**RESPUESTA a los comentarios recibidos respecto del Proyecto de Modificación de la Norma Oficial Mexicana NOM-022-STPS-1999, Electricidad estática en los centros de trabajo-Condiciones de seguridad e higiene, para quedar como PROY-NOM-022-STPS-2004, Electricidad estática en los centros de trabajo-Condiciones de seguridad.**

**RESPUESTA A LOS COMENTARIOS RECIBIDOS RESPECTO DEL PROYECTO DE MODIFICACION  
DE LA NORMA OFICIAL MEXICANA NOM-022-STPS-1999, ELECTRICIDAD ESTÁTICA  
EN LOS CENTROS DE TRABAJO-CONDICIONES DE SEGURIDAD E HIGIENE, PARA  
QUEDAR COMO PROY-NOM-022-STPS-2004, ELECTRICIDAD ESTÁTICA  
EN LOS CENTROS DE TRABAJO-CONDICIONES DE SEGURIDAD**

**FIGURA 9.1**

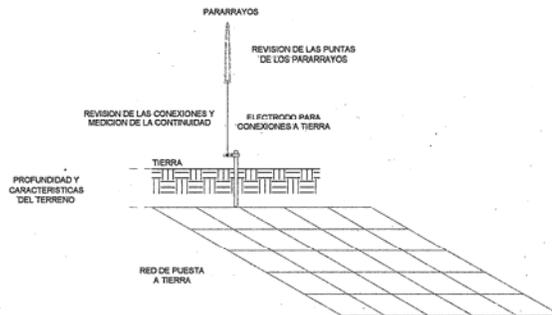
**Comentario 31.** Dice: Figura 9.1 Representación esquemática del método de medición y proyección gráfica del comportamiento de la resistencia de la red de puesta a tierra. Debe decir: Figura 9.1 Representación esquemática del método de medición y proyección gráfica del comportamiento de la resistencia de la red de puesta a tierra.

**Respuesta 31. Procede su comentario**, por lo que incorpora una nueva figura 9.1.

FIGURA I.1

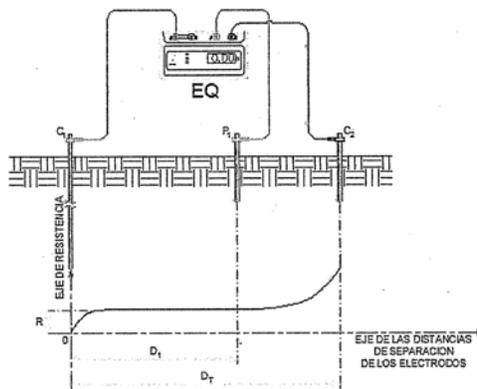
**Comentario 32.** Dice: Figura I.1.

**Respuesta 32. Procede su comentario,** por lo que incorpora una nueva figura I.1.
